Odpovědný projektant	Vypracoval	Kreslil	 ALB plus spol. s r.o. ^① Božich bojovníků 1140/4, LIBEREC 1 Tel.fax: 485 109 494 DIČ: CZ62242563, IČ: 62242563	
Ing. Petr Rendl	Ing. P. Vajsejtlová			
Objednatel: Statutární město Liberec, nám. Dr. E. Beneše 1, Liberec Dětské hřiště v ul. Hvězdná Obj. 901 – umělý povrch			Stupeň	ZD
			Datum	02/2018
			Čísl.zak. 02/2018	Čísl.soup.
Technická zpráva			M	
			č.v. 1

Technická zpráva – dodatek č. 1

Název akce: Dětské hřiště ulice Hvězdná

SO 901 – umělý povrch

SITUACE 1:250
Obj. 901 - UMĚLÝ POVRCH

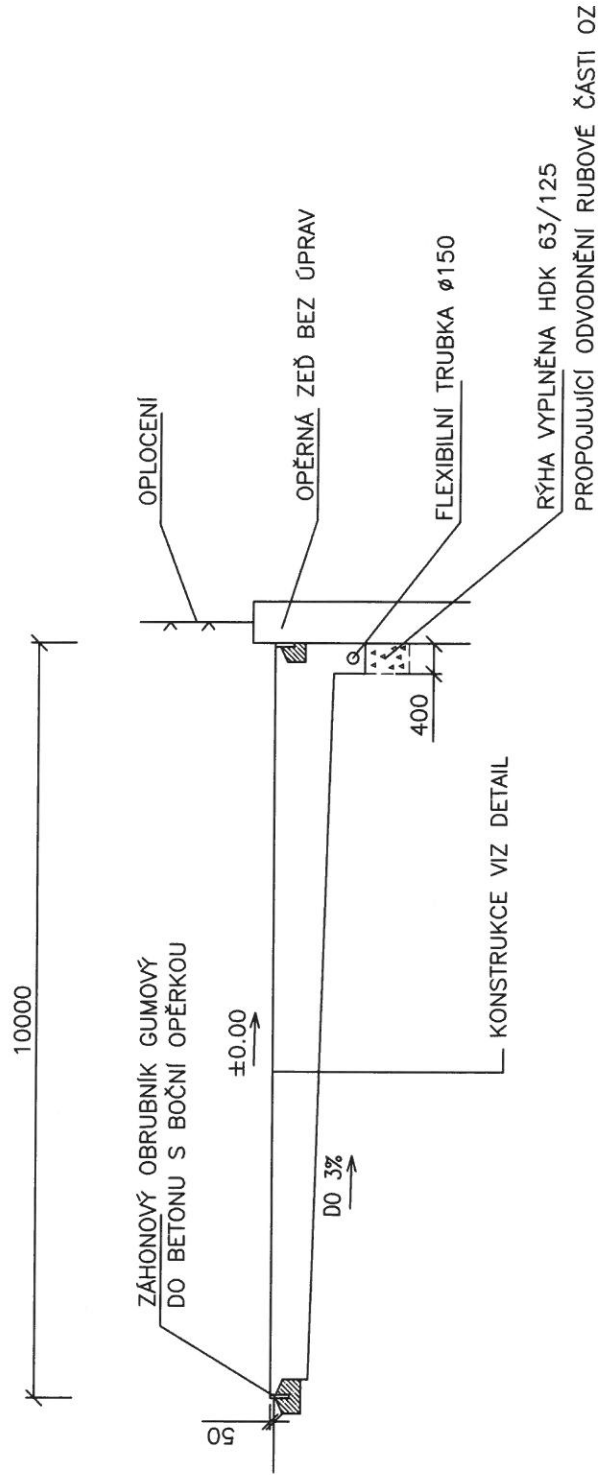
Na základě požadavku objednatele – Statutární město Liberec je stávající betonová plocha vykazující pokles jedné desky navržen umělým povrchem ohraničeným gumovým obrubníkem. V ploše stávajících rozměrů a tvaru bude zachováno členění a umístění prvků dle návrhu. Na ploše bude nakreslen skákací panák.

Práce bourací budou spočívat ve vybourání cementobetonové desky v tl. předpokládané 150 mm a vyhlouben „kufru“ pro podklad ze souvrství z nestmeleného kameniva – viz vzorový příčný řez. Plocha zachována 88,51 m². Odvoz betonu na skládku vzdálenou do 12 km včetně uložení v souladu se zákonem o odpadech, ztížené podmínky vzhledem ke špatné přístupnosti mechanizace. Všechny podmínky platí i pro vyhloubení „kufru“ v zemině – předpoklad 3. třída těžitelnosti dle ČSN 73 3050 (I. tř. dle ČSN EN 805).

Současně bude vybourána záhonová obruba podél stáv. chodníku, 1 řada betonových dlaždic pro zpětné položení po realizaci opatření – SO 901 – umělý povrch – palisády.

Povrch rovný, pláň ve sklonu do 3% bude odvodněna – drenážní systém z flexibilních trubek prof. 100 mm podél opěrné zdi, jež má své odvodnění rubové části. Tato bude využita – navržena podél zdi rýha dl. 13 mm, vel. 0,4 x 1 x 13 m, vyplněno HDK vel. 63/125 mm. Voda z tohoto drénu bude vytékat otvory odvodnění rubové části zdi (stávající).

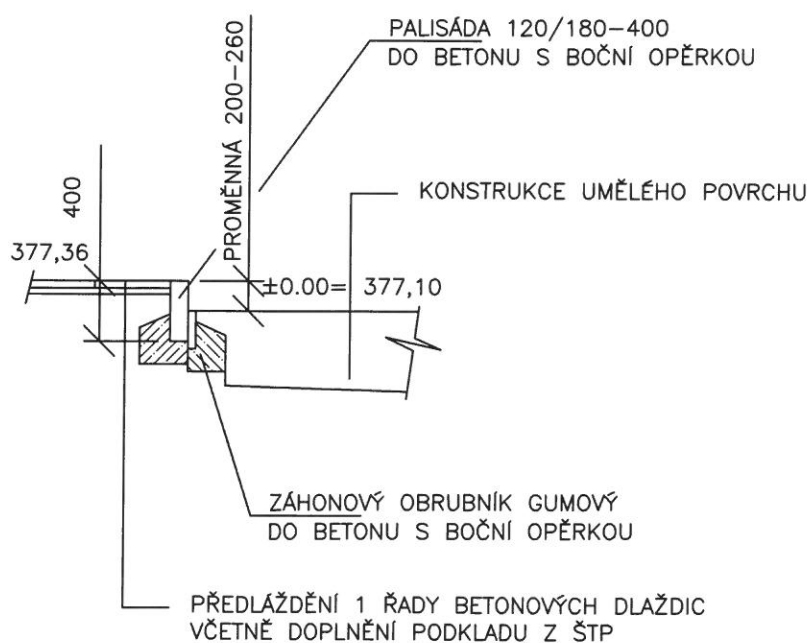
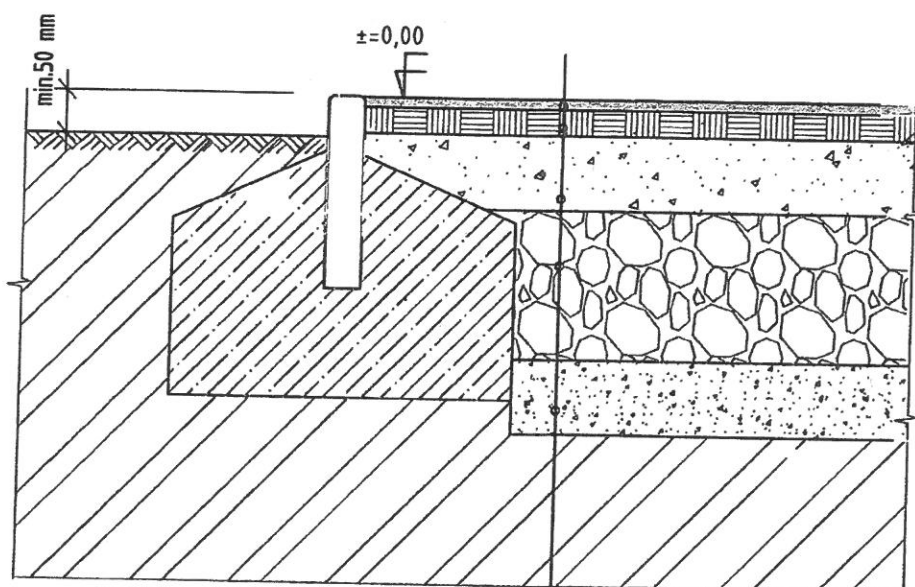
U chodníku vzhledem k možnosti realizace umělého povrchu v rovině bude třeba provést opatření – palisády vel. 0,12 x 0,18 – 400 do betonu s boční opěrkou do výšky 1/3 prvku. Délka 5,58 m celkem (1 m v rohu). K ní bude přiložen ZO gumový – viz vzorový příčný řez 2-2'.

Návrh konstrukce plochy (hřiště) s umělým povrchem:

Celková tl. navržené konstrukce je 495 mm.

Pláň bude vyspádována do 3% směrem ke zdi v souladu s navrženým drenážním systémem.
